改善箇所説明図

改善措置の内容

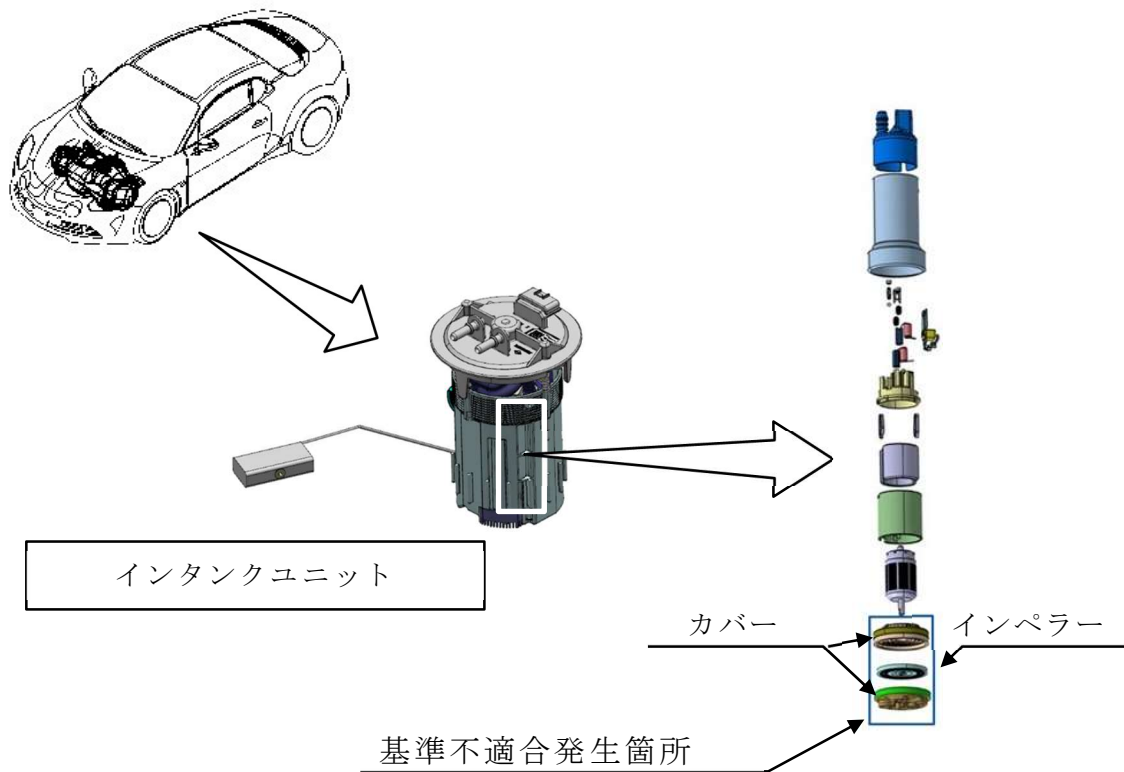
燃料ポンプのインタンクユニットにおいて、樹脂製インペラーとカバーのクリアランス設計が不適切なため、燃料温度の上昇によって樹脂製インペラーが変形することがある。そのため、カバーと接触し、燃料ポンプモーターが作動不良となり、最悪の場合、走行中エンストに至るおそれがある。

全車両、インタンクユニットを対策品に交換する。また、外-3203 未実施車については、更にエンジン制御ユニットのプログラムを最新バージョンに書き換える。
